**Avis délibéré
de la Mission régionale d'autorité environnementale
Provence-Alpes-Côte d'Azur sur la révision du plan local
d'urbanisme (PLU) de Corbières-en-Provence (04)**

N°MRAe
2021APACA23 / 2882

Figure 2- La zone Npv (carte MRAe)

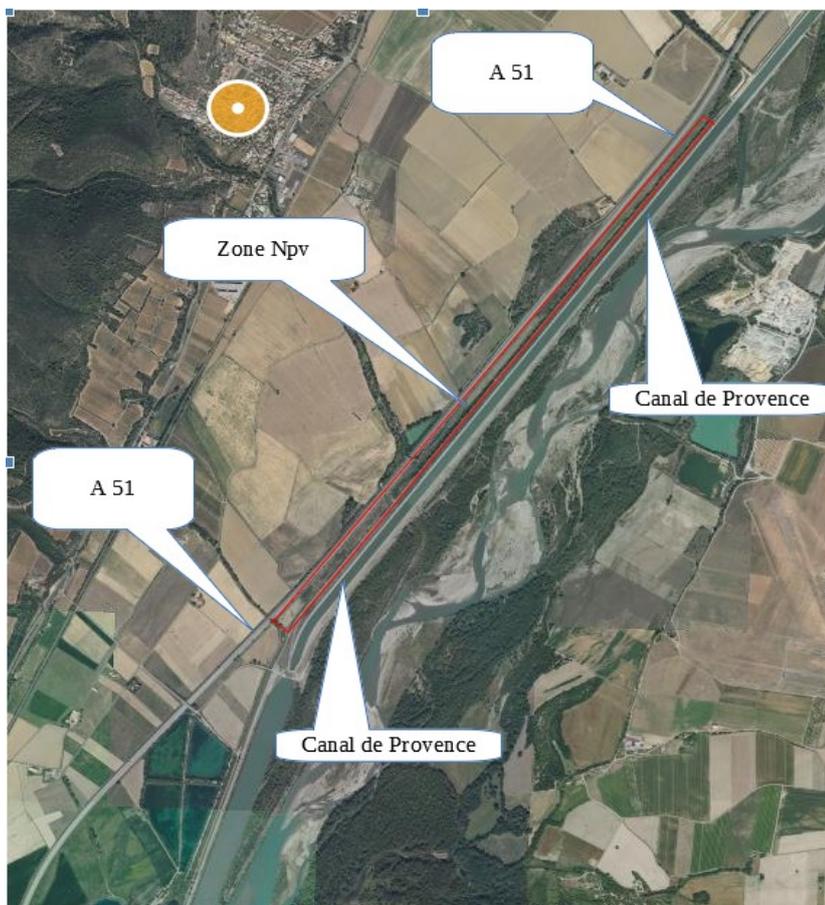
La zone Npv, destinée à l'accueil d'un parc photo-voltaïque, prend place sur un linéaire localisé en partie sud-est de la commune, au niveau d'un délaissé autoroutier entre l'A51 et le canal de la Durance. Cette configuration très étirée de la zone de projet est de nature à renforcer le cloisonnement écologique du territoire, notamment au point de confluence entre la Durance et le ruisseau de Corbières identifiés comme composantes majeures de la trame bleue communale. Les éléments présentés dans le rapport de présentation s'avèrent insuffisants pour rendre compte correctement des incidences sur la Durance et pour mettre en place les mesures d'évitement et de réduction d'impact éventuellement nécessaires. Les incidences de l'effet d'éblouissement dû aux panneaux sur la continuité écologique ne sont pas analysées.

La MRAe recommande de préciser la prise en compte de la trame verte et bleue communale par les secteurs de projet « Anciens combattants » (1AUa) et parc photo-voltaïque (Npv).

Figure 2 – Zone photo-voltaïque ; en bleu la zone Npv et en vert le site Natura 2000 ZPS « La Durance ».

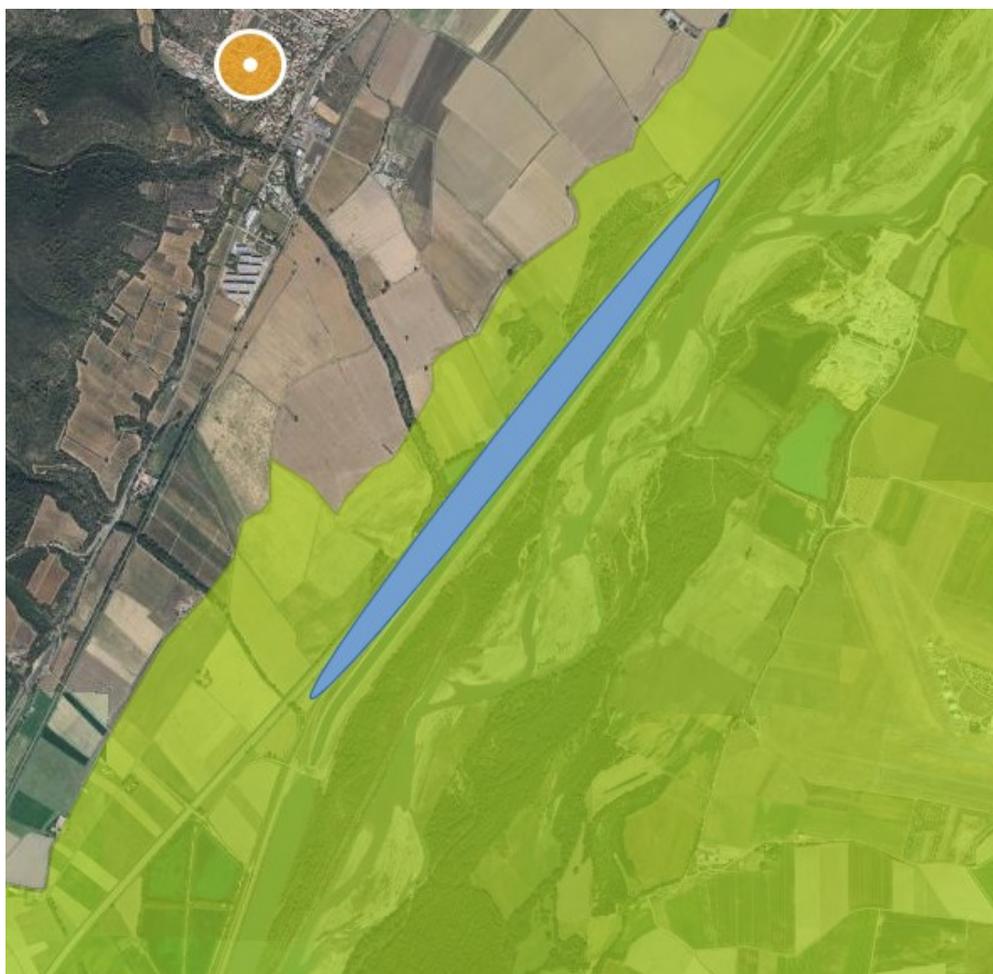
Toutefois, la révision du PLU prévoit une zone Npv pour un parc photo-voltaïque, située en totalité dans la ZPS. L'analyse des incidences de cet important secteur de projet est reportée intégralement, de façon peu cohérente avec les principes de l'évaluation environnementale stratégique d'un document d'urbanisme, sur l'étude d'incidence du projet photo-voltaïque à venir. Les modalités de prise en compte de la prescription P64 du SCoT « *Prescriptions relatives à l'implantation de ferme d'énergie renouvelable tous modes confondus* », pour la localisation et la configuration de ce site de projet, ne sont pas précisées.

Par ailleurs, l'étude présente un caractère très général, insuffisamment ciblé sur les habitats et espèces communautaires ayant justifié la désignation du site Natura 2000 et sur les objectifs de conservation de celui-ci mentionnés dans le document d'objectifs (DOCOB).

La MRAe recommande de reprendre l'évaluation des incidences potentielles du secteur de projet photo-voltaïque (Npv) dans le cadre d'une analyse de niveau stratégique correctement ciblée sur les spécificités du site Natura 2000 concerné.
